**Compte Rendu de ACiDC
Suite à la Commission de Suivi de Site (CSS)
ISDND - Carrière
du Mercredi 4 septembre 2019**

Castries, espace gare salle paysagères de 14h30 à 17h30.

- **Eaux souterraines : transparent 10 :**

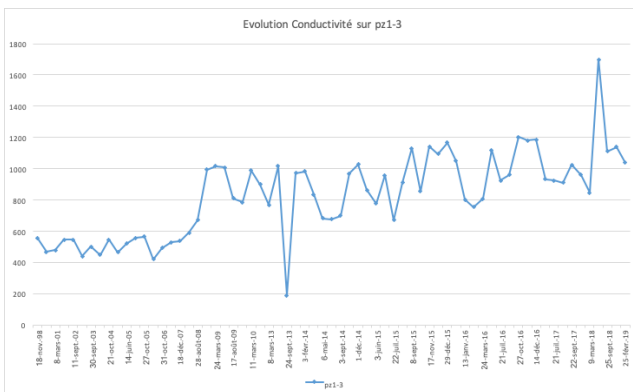
ACiDC : Nous constatons que cette année, vous convenez que la qualité des eaux souterraines est médiocre. Nous remercions l'exploitant de reconnaître qu'enfin elles ne sont plus de « qualité potable » comme vous l'indiquiez les années passées.

Nous notons une augmentation du manganèse mesurée au Pz1-2: 76,6 microgramme/l en mars 2018, puis 130 microgramme /l en septembre. Comment l'expliquez-vous ?

Pour rappel le seuil pour une eau de qualité est à 50 microg/L et vous reconnaissez que le Manganèse et le chrome sont des traceurs pour le suivi spécifique de l'influence de l'ISDND sur les eaux souterraines.

ISDND : nous ne pouvons pas prendre des valeurs isolées. Il doit s'agir d'un artefact. Nous allons analyser la donnée et reviendrons vers vous.
